**Modulo per la presentazione delle osservazioni per i piani/programmi/progetti sottoposti a procedimenti di valutazione ambientale di competenza statale**

Progetto per la realizzazione di impianto eolico denominato “Poggio alle Pancole” Comune di Lajatico (PI).  
 Codice della procedura 7874 data di avvio 4-1-2022.

**Progetto per la realizzazione di un impianto eolico, denominato "Poggio alle Pancole", costituito da n. 7 aerogeneratori, per una potenza complessiva pari a 42 MW, e delle rispettive opere di connessione alla RTN, da realizzarsi nel Comune di Lajatico (PI). Cod procedura 7874**

**OSSERVAZIONI – ALLEGATO 3**

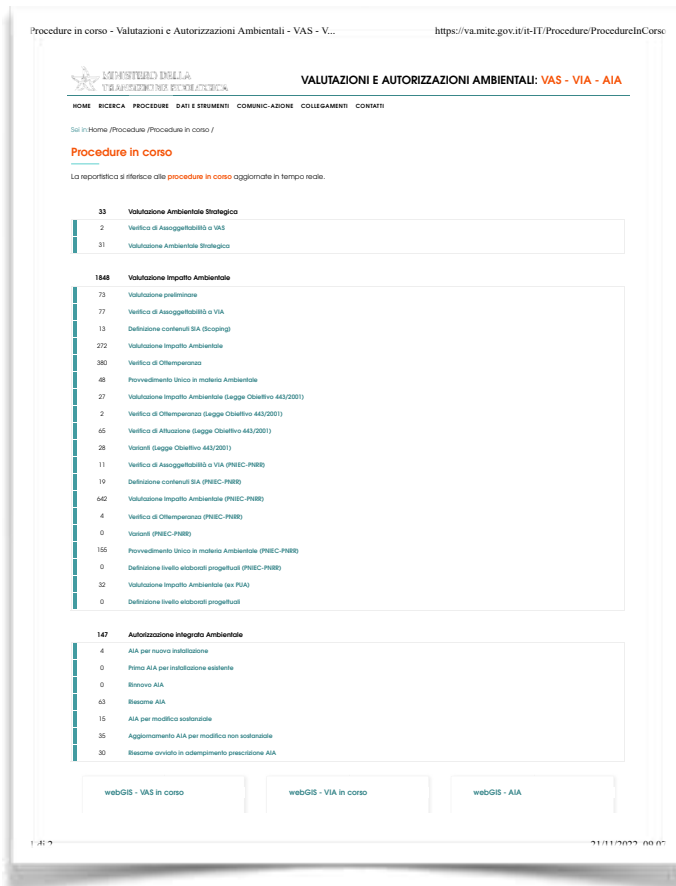
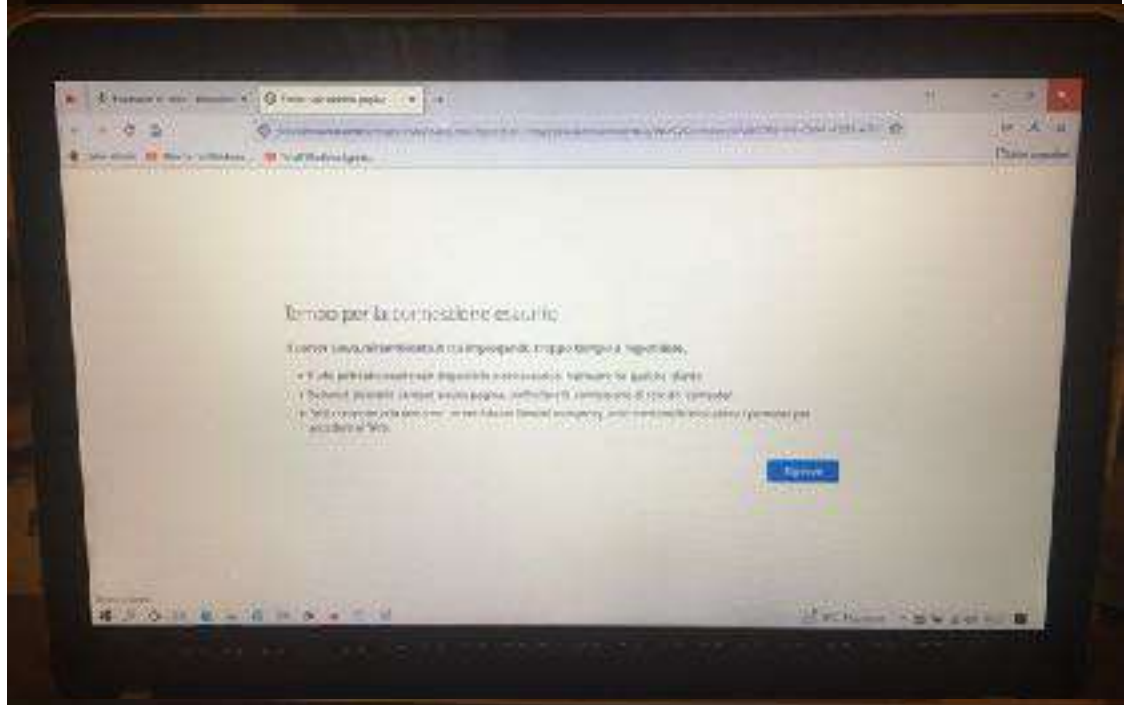
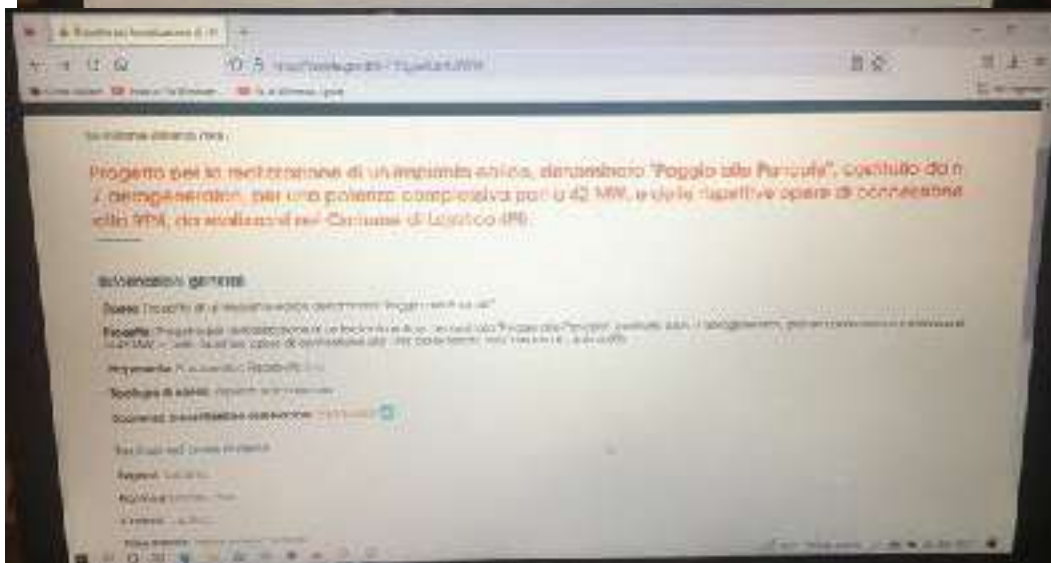
Preliminarmente, preme evidenziare che si riscontrano anomalie e scarsa trasparenza per l'accesso al sito web del MITE ove effettuare la pubblica consultazione della documentazione progettuale, a cominciare dall'AVVISO PUBBLICO che indica un link non funzionante ([www.va.minambiente.it](http://www.va.minambiente.it)) (vedi **DOC. 1**).

Facendo un altro percorso per accedere ai documenti del progetto e cioè cercando sul motore di ricerca il Ministero della Transizione Ecologica ed entrando nel sito web del MITE – Valutazioni e autorizzazioni ambientali - VAS-VIA-AIA e cliccando su procedure in corso (vedi **DOC. 2**), si aprono elenchi di pratiche di cui 1848 riguardanti la "Valutazione Impatto Ambientale"; in nessuna delle sottovoci compare il progetto in argomento, nemmeno tra quelle che riguardano la legge obiettivo (vedi **DOC. 3**).

addirittura se proviamo a reperire il progetto aprendo webGIS delle VIA in corso situato nel riquadro centrale in basso (vedi **DOC. 4**), una volta cliccato, dopo molto tempo di attesa e numerosi tentativi di accesso, ci appare la schermata con su scritto "Errore caricamento pagine - Tempo di connessione scaduto" (vedi **DOC. 5**).

Neanche ritornando sulla home page del MITE valutazioni e autorizzazioni ambientale, nella barra in basso, scrivendo "LAJATICO" si riesce ad entrare in una pagina che contiene un elenco con il progetto in argomento: la schermata che appare dice infatti che "Si è verificato un errore" (vedi **DOC. 6 e 7**).

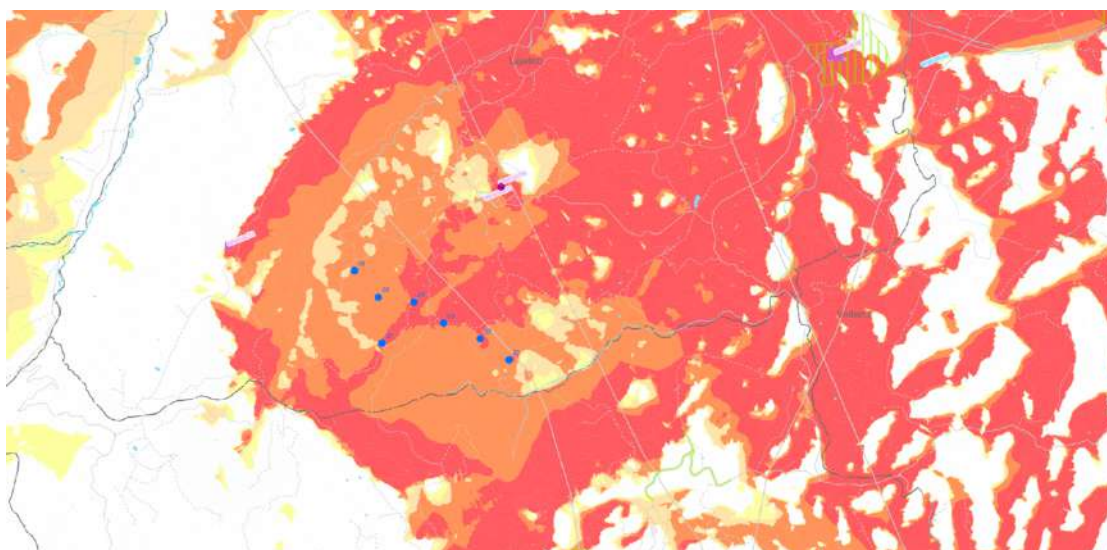
L'intervento quindi risulta in pieno contrasto con la norma introdotta dall'art. 6 del D.L. 50/2022 (entrato in vigore lo scorso 18 maggio), che ha integrato la norma transitoria del comma 8 dell'art. 20 del D. Lgs. 199/2021 (di attuazione della Direttiva RED II) in attesa del famoso Decreto del MITE sui criteri per la individuazione da parte delle Regioni delle zone idonee e non, decreto che doveva uscire entro il 15 giugno. Tale norma amplia le tipologie di aree da considerarsi idonee all'installazione di impianti FER e dice:

*2.3) dopo la lettera c -ter ) è aggiunta la seguente: «c-quater ) fatto salvo quanto previsto alle lettere a) , b) , c) , c -bis ) e c -ter ), le aree che non sono ricomprese nel perimetro dei beni sottoposti a tutela ai sensi del decreto legislativo 22 gennaio 2004, n. 42, né ricadono nella fascia di rispetto dei beni sottoposti a tutela ai sensi della parte seconda oppure dell'articolo 136 del medesimo decreto legislativo. Ai soli fini della presente lettera, la fascia di rispetto è determinata considerando una distanza dal perimetro di beni sottoposti a tutela di sette chilometri per gli impianti eolici e di un chilometro per gli impianti fotovoltaici. Resta ferma l'applicazione dell'articolo 30 del decreto-legge 31 maggio 2021, n. 77, convertito, con modificazioni, dalla legge 29 luglio 2021, n. 108.»;*

Estratto tavola 20V036\_L\_Visibilita\_Lajatico\_beni\_A1\_DEF.pdf

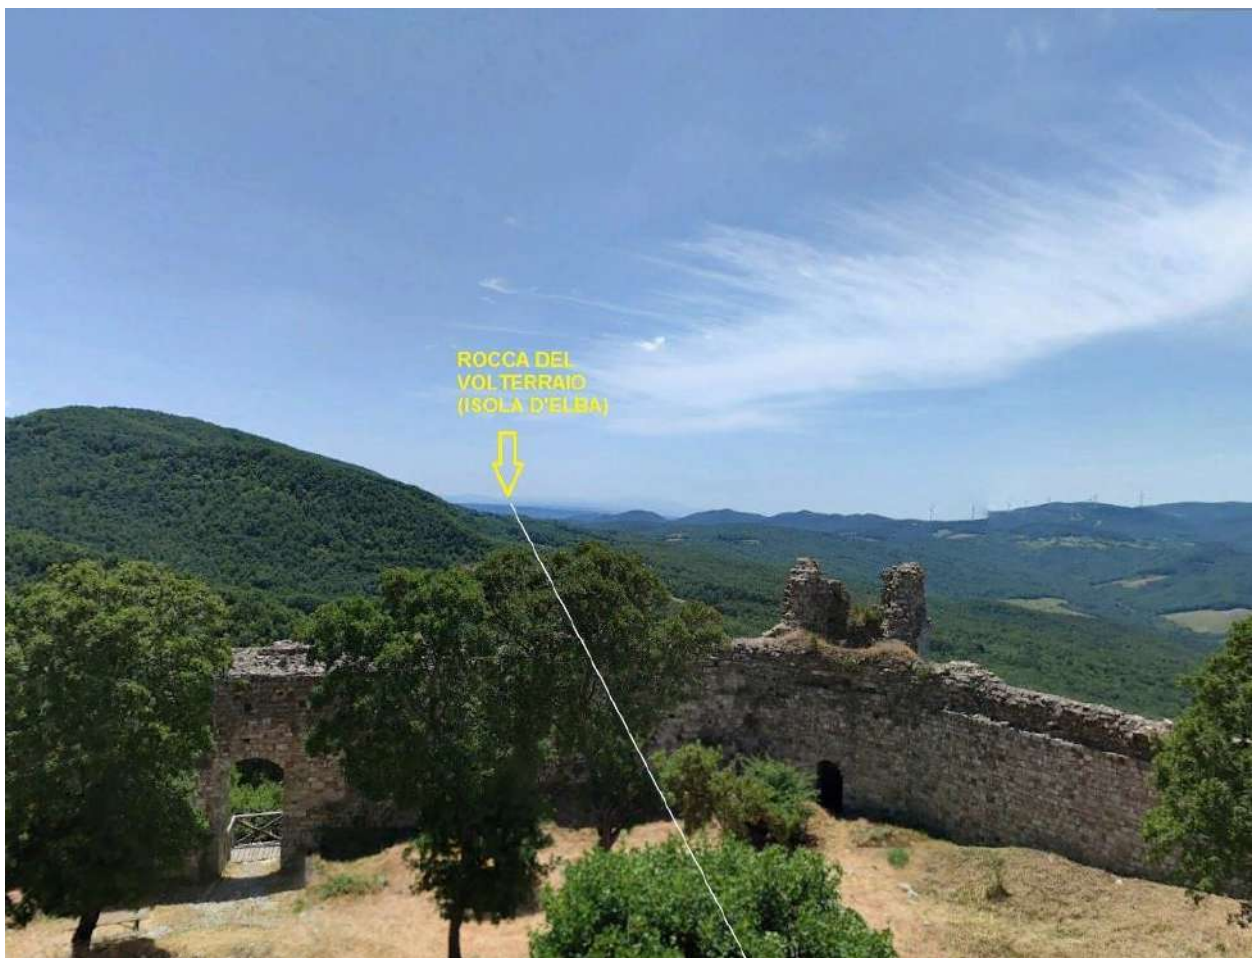
Esistono già alcuni parchi eolici in zona visibili dalla Rocca, il più vicino a sud-est a circa 4 chilometri, un altro a ovest a circa 6 km, ma per fortuna essi non impattano sulle direttrici principali di cui sopra.

Il progetto del nuovo parco eolico invece è posto proprio lungo la direttrice Rocca di Pietracassia – Volterra, e le prime torri eoliche sono site ad una distanza molto ridotta dalla Rocca (meno di 2 chilometri). La realizzazione del Parco potrebbe perciò distruggere per sempre la più importante direttrice visiva storica che ancora possiamo apprezzare, con grave, insipiente e irreparabile danno al paesaggio, alla storia e alla cultura del territorio.

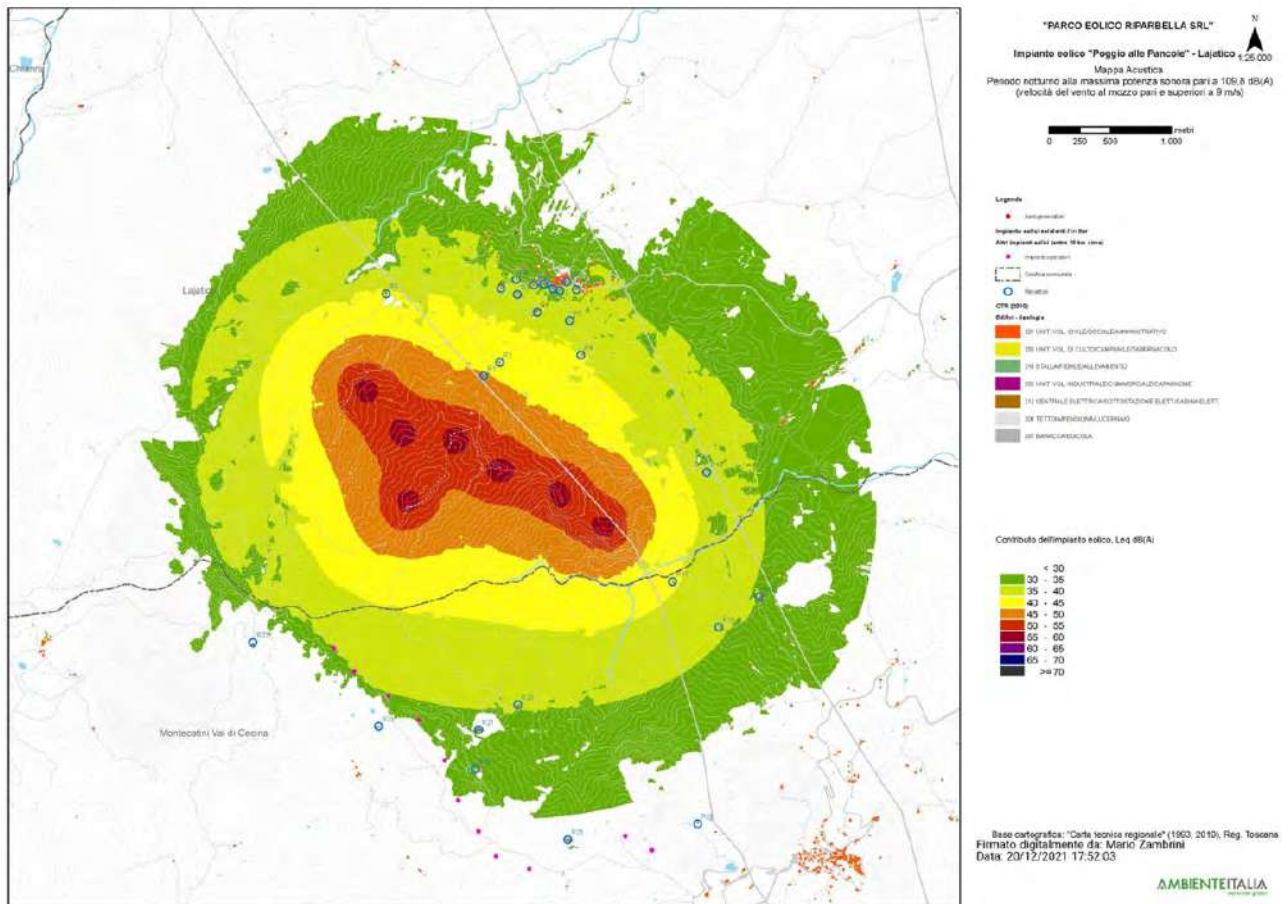
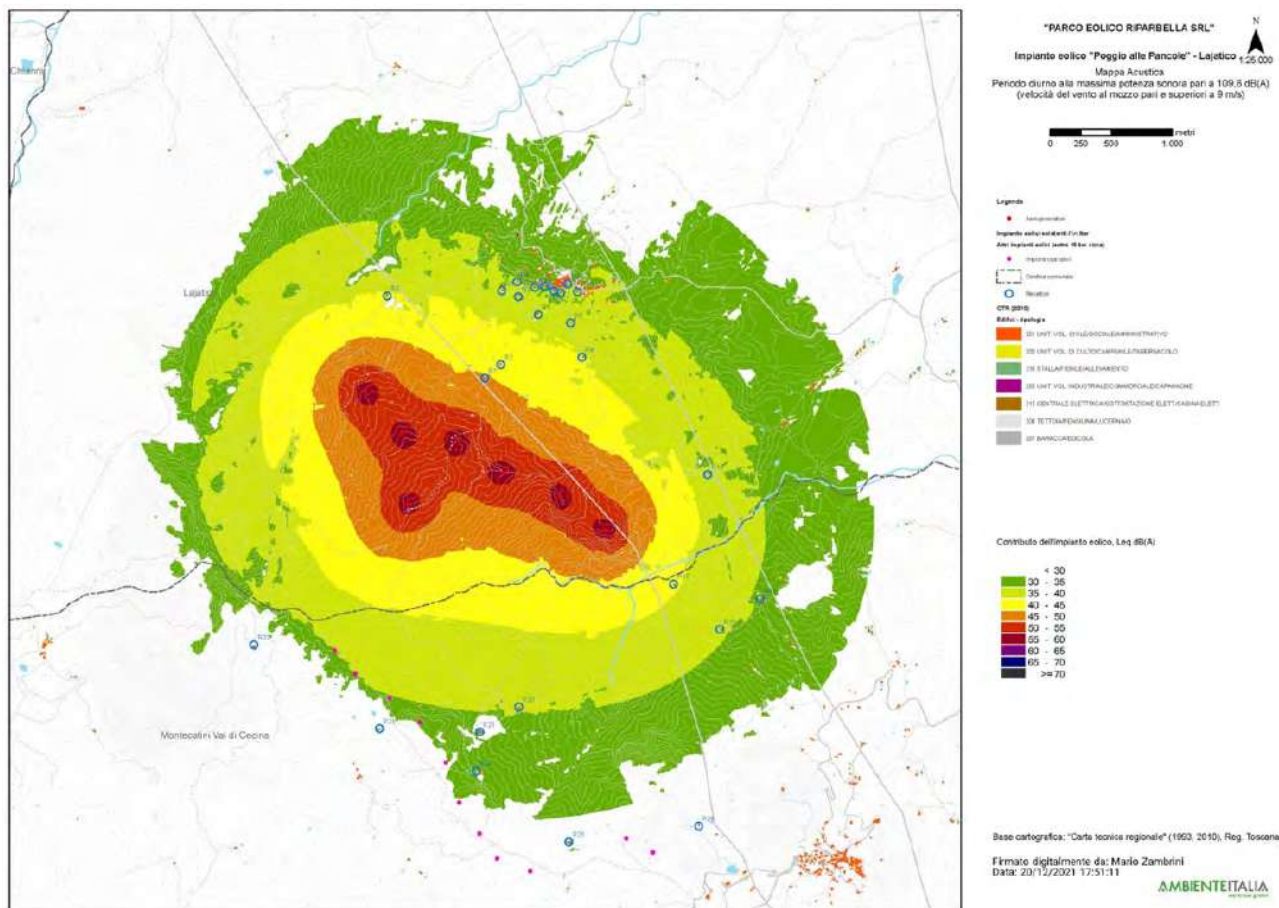
3. Nella valutazione del criterio differenziale a finestre chiuse si fa riferimento a un modello di facciata del fabbricato assolutamente non verosimile: il potere fonoisolante di un vetro 3 mm viene dichiarato 30 dB. Il potere fonoisolante di un vetro 3 mm, basta fare una veloce ricerca in letteratura, non supera i 25 dB e se ragioniamo di infisso nel suo complesso non siamo sopra i 20 dB. L'assunto della stanza 4 metri per 4 metri e volume 43 mc non è assolutamente cautelativo perché le camerette abitabili hanno superfici di calpestio inferiori ai 10 mq e volumi inferiori ai 30 mc. In ogni caso è pieno di stanze con superficie di calpestio inferiore ai 16 mq, basta una qualsiasi camera matrimoniale. La stima dell'indice dell'isolamento di facciata è quindi del tutto sovrastimata, quindi errata e porta a dichiarare che il livello di rumore ambientale a finestre chiuse è inferiore al limite di applicabilità sia di giorno che di notte. Ciò non è corretto e, in situazioni di bassa rumorosità residua come stimata/misurata dai tecnici, quando il differenziale si applica, SI SUPERA. Risulta evidente che senza l'assunto della valutazione errato dell'isolamento di facciata il criterio differenziale a finestre chiuse risulta superato.

4. L'osservazione ancora più cogente riguarda l'assunto dell'abbattimento di una parete a finestre aperte pari a 10 dB. 10 dB di abbattimento, prova qualsiasi misura che si possa fare in qualsiasi situazione, può andare bene in caso di parete molto grande, di importante  $R_w$  e con finestra piccola, inferiore al 5% della superficie finestrata. Già una stanza normalissima di una cameretta con finestra 1,2x1,4, mediante misura a 1 m dalla facciata in esterno e una all'interno con fonometro a 1 m dalla finestra aperta e oltre 1 m dalle altre superfici riflettenti microfoni a 1,5 m di altezza non presenta abbattimento del rumore superiore a 6 dB, a meno di non avere all'interno un ambiente sovraccarico di arredi solo fonoassorbenti in una condizione assolutamente non realistica. Se poi ci spostiamo a una camera con una banale porta finestra da 1,2mx2,4m si perde un ulteriore dB di abbattimento e in situazioni, che esistono tranquillamente, di infissi ampi (tipo 1,8x2,4 o 2x2,4 o anche oltre) si arriva a situazioni in cui l'unico abbattimento che offre la parete è la riduzione di 3 dB dati dai coefficienti di riflessione di facciata. Coefficiente di riflessione di facciata che, oltretutto, qui non risulta valutato.

Se ne deduce che ipotizzando un abbattimento delle pareti inferiore a quello della valutazione e conforme alle stime riportate il criterio differenziale a finestre aperte si applica e SI SUPERA, sempre con riferimento ai bassi livelli di rumorosità registrati e che sono caratteristici della zona.

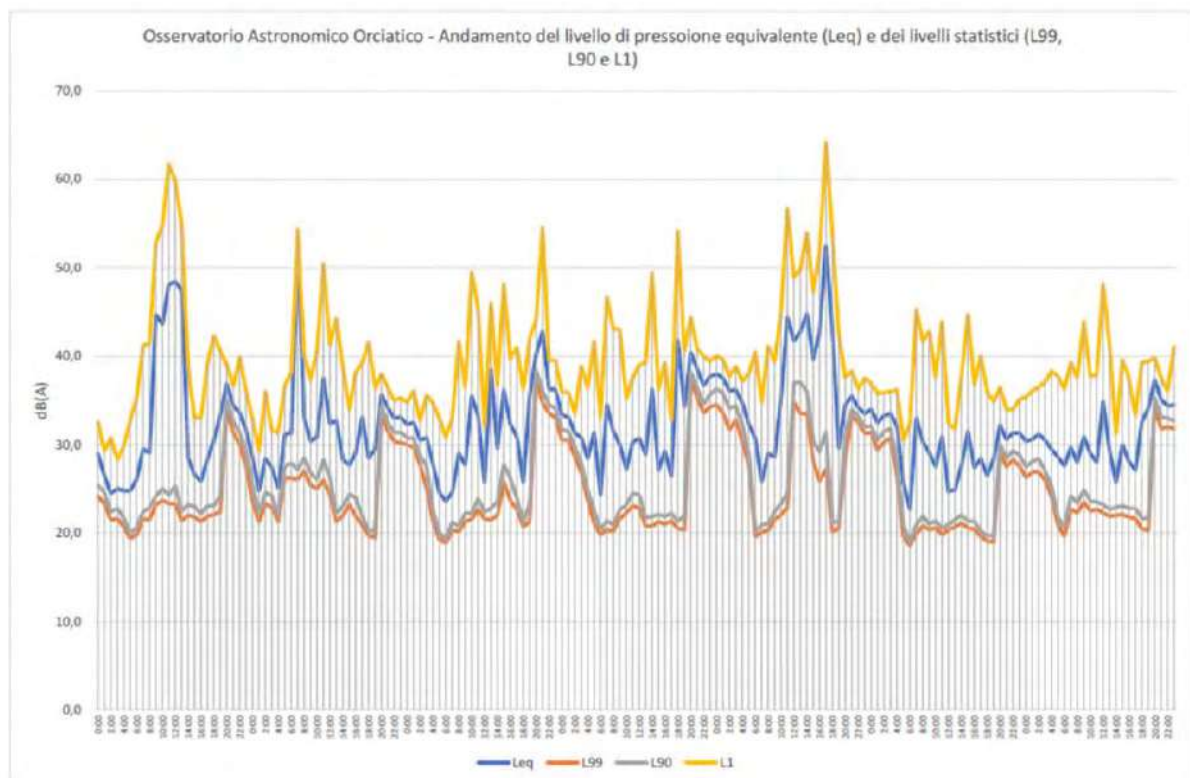
In corrispondenza dei dati fin qui esposti si può osservare dal grafico seguente, documento STUDIO D'IMPATTO AMBIENTALE SINTESI NON TECNICA, codice elaborato 20V036-L-Sintesi-non-tecnica-201221,

pagina 28 che in corrispondenza di livelli di pressione equivalente Leq intorno ai 45 dB(A), i livelli

di pressione istantanea L1 si aggirano intorno ai 63 e 65 dB(A) o comunque superiori a 50 dB(A) e questo per periodi di 4 e 9 ore, quindi per buona parte della giornata.
